**Avis de la Mission régionale d'autorité environnementale
de la région Nouvelle-Aquitaine
sur le projet de parc de 4 éoliennes de la Forge
sur la commune de Val d'Issoire (87)**

n°MRAe 2018APNA119

dossier P-2018-6594

Enjeux chiroptères (extrait de l'étude d'impact)

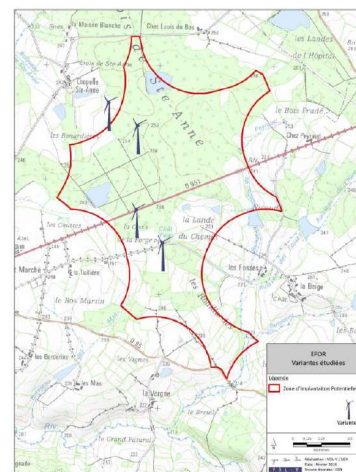
Concernant les chiroptères, le diagnostic a permis de mettre en évidence la présence de 21 espèces dont la Pipistrelle commune, la Pipistrelle de Kuhl, la Noctule commune ou la Minoptère de Shreibers. Le dossier indique page 305 que les éoliennes vont s'implanter dans des zones très favorables aux chiroptères. Les boisements, les lisières et les haies contiennent des gîtes potentiels pour les espèces arboricoles (reproduction, hibernation, repos) et l'ensemble des milieux présents sur le site (bois, prairies, zones humides, lisières et étangs) offrent des territoires de chasse variés. L'impact prévisible est jugé d'assez fort à fort pour plusieurs espèces du fait de la perte d'habitats arborés (transit et chasse), de la destruction de haies et de boisement ainsi que de l'implantation des éoliennes à moins de 50 m d'une lisière ou d'une haie.

L'Autorité environnementale relève la pertinence des mesures proposées et recommande de tenir compte des préconisations du diagnostic écologique formulées page 208 du volet 4-4 de l'étude d'impact, qui indiquent très clairement, en l'absence de mesures d'évitement-réduction d'impacts efficaces, un risque très fort pour 5 espèces de chiroptères particulièrement vulnérables.

Compte tenu de l'implantation du parc en milieu boisé, les paramètres de bridage⁴ proposés auraient pu être mieux justifiés au regard des recommandations disponibles⁵. L'Autorité environnementale préconise d'examiner la pertinence ou non d'une extension du calendrier de bridage durant les premiers temps de fonctionnement permettant de l'ajuster aux activités constatées en situation réelle.

Localisation des installations (extrait de l'étude d'impact)

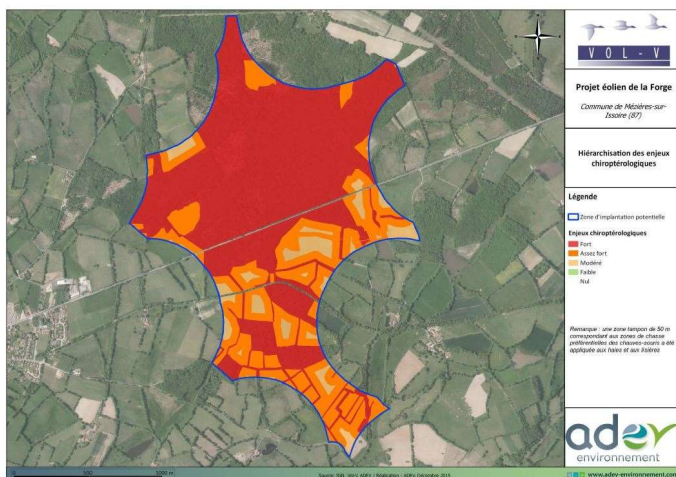
L'Autorité environnementale considère que l'étude d'impact aurait mérité de justifier de l'absence d'alternative au regard des sensibilités identifiées pour les chiroptères (proximité de haies et lisières forestières).
